Váš dopis zn.: SPU 059396/2021  
Ze dne: 19. 02. 2021  
Naše značka: SPU 060200/2021  
Spisová zn.: SZ SPU 060200/2021

## Vyjádření ke komplexním pozemkovým úpravám v katastrálním území Ludvíkovice

**Příloha**  
Situaace HOZ

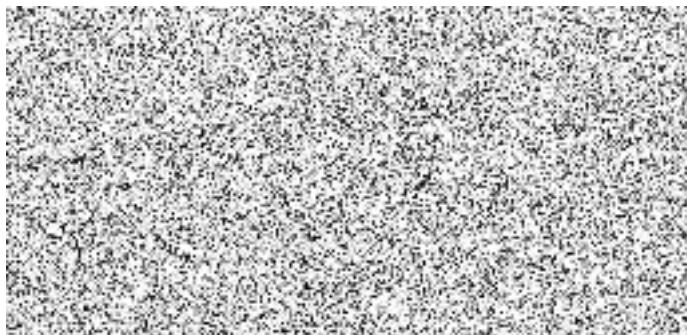
Vzhledem k výskytu HOZ a POZ v zájmovém území **požadujeme** v rámci návrhu Plánu společných zařízení (např. polních cest, vodohospodářských opatření apod.) a návrhu nového uspořádání pozemků **respektovat tyto podmínky**:

- 1) zakreslit trasy HOZ a plochy POZ do hlavního výkresu PSZ,
- 2) navrhnout taková opatření, aby byla po jejich realizaci i nadále zachována funkčnost odvodňovacího systému (POZ i HOZ),

- 3) zajistit přístup k objektům HOZ za účelem kontroly a případných oprav,
- 4) výsadba nad zakrytými HOZ není přípustná, případnou výsadbu podél otevřeného kanálu HOZ požadujeme pouze jednostrannou za účelem zajištění přístupu ke stavbě vodního díla pro provádění údržby,

- 5) pod objekt otevřeného kanálu HOZ navrhnout s odkazem na Informaci OMŘPÚ č. 3/2015 ze dne 23. 9. 2015 č. j. SPÚ 464602/2015 v rámci návrhu nového uspořádání pozemků pozemek do vlastnictví České republiky a příslušnosti hospodaření Státního pozemkového úřadu, a to druh pozemku vodní plocha, způsob využití koryto vodního toku umělé. V případě, že nebudou pod otevřeným kanálem HOZ umístěny pozemky do vlastnictví České republiky a příslušnosti hospodaření Státního pozemkového úřadu, žádáme o písemné zdůvodnění,

- 6) hranice pozemků požadujeme u otevřeného HOZ zaměřit ve vzdálenosti 0,5 m od břehové hrany, vlastníci nově navržených pozemků, pod kterými se nacházejí zakryté úseky HOZ, budou seznámeni s existencí tohoto zařízení,

- 7) na základě zaměření provedeného v rámci KoPÚ bude stavba HOZ upřesněna (její trasa, délka, charakter), na trubních kanálech HOZ požadujeme zaměřit šachty a jiné objekty (vtoky, výusti apod.),

- 8) bude-li v rámci PSZ navrženo opatření, které se bude dotýkat stavby vodního díla HOZ, požadujeme jej předložit k odsouhlasení technického řešení,
- 9) při výstavbě nebo rekonstrukci polních cest, sjezdů na pole a výhyben nebo jiných staveb (např. biokoridory, PPO, protierozní opatření) požadujeme dodržet normu ČSN 75 4030 – Křížení a souběhy melioračních zařízení s dráhami, pozemními komunikacemi a jinými vedeními,

- 10) při provádění výsadby na plochách s výskytem podrobného odvodňovacího zařízení (POZ) musí být provedena taková opatření, aby bylo zabráněno prorůstání kořenů do drenáží a nedošlo k porušení jejich funkčnosti.
